RESOLUCIÓN No. 915 DEL 30 DE ABRIL DE 2024, ARMENIA QUINDÍO

"POR MEDIO DEL CUAL SE OTORGA UN PERMISO DE VERTIMIENTO DE AGUAS RESIDUALES DOMÉSTICAS PARA UNA VIVIENDA CONSTRUIDA EN EL PREDIO 1) LT DE TERRENO LT TRES 3 UBICADO EN LA VEREDA PANTANILLO DEL MUNICIPIO DE ARMENIA (Q) CON CAPACIDAD HASTA PARA DOCE (12) CONTRIBUYENTES Y SE ADOPTAN OTRAS DISPOSICIONES"

"CONCEPTO TÉCNICO PARA TRÁMITE DE PERMISO DE VERTIMIENTO CTPV-067-2024"

Imagen 1. Localización del vertimiento
 Fuente: Google Earth Pro

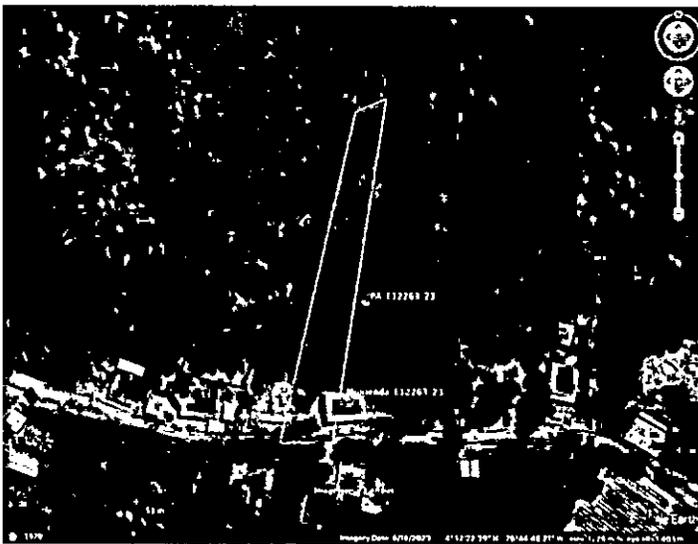
Según lo observado en Google Earth Pro, se evidencia que el punto de descarga se encuentra por fuera de polígonos de Suelos de Protección Rural y de Áreas y Ecosistemas Estratégicos. Además, se evidencia que dicho punto se encuentra ubicado sobre suelo con capacidad de uso agrológico 2p-1 (ver Imagen 2). No se observaron nacimientos ni drenajes superficiales en el área de influencia directa de la disposición final.
